HOTEL E SPA DA BARRA

REF.: RESPOSTA PARECER CEIV 045/2023

PROCESSO ADMINISTRATIVO N°: 5.898/2022 (1DOC)

PROJETO: HOTEL E SPA DA BARRA

FIGURA 2 ILUSTRAÇÃO DAS CORREÇÕES REALIZADAS NO PROJETO ARQUITETÔNICO DE ACORDO COM O PADRÃO DE PARACICLOS DA SECRETARIA DE PLANEJAMENTO URBANO, DE ACORDO COM O TIPO II DO MANUAL DE SINALIZAÇÃO CICLOVIÁRIA DO CONTRAN (VOLUME VII). FONTE: PROJETO ARQUITETÔNICO PRANCHA 10/27.

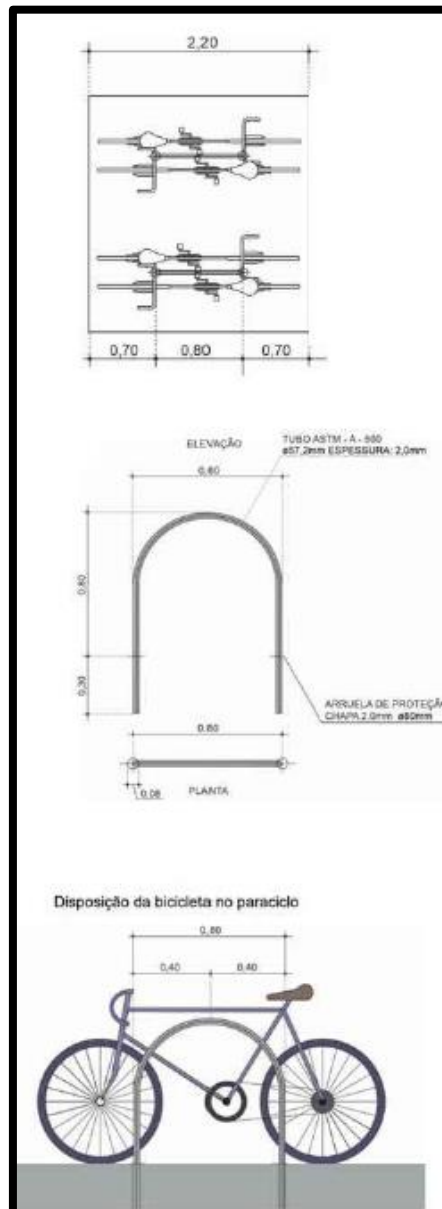
Considerando que existe um projeto padrão de paraciclos da Secretaria de Planejamento Urbano, de acordo com o TIPO II do Manual de Sinalização Cicloviária do CONTRAN (Volume VII), as dimensões das imagens a seguir devem ser respeitadas e acrescentadas no projeto arquitetônico:

Resposta: Está apresentado na Prancha 10/27 as correções solicitadas (descrição da prancha :Guarita/Casa de Maquinas/; Lixeira).
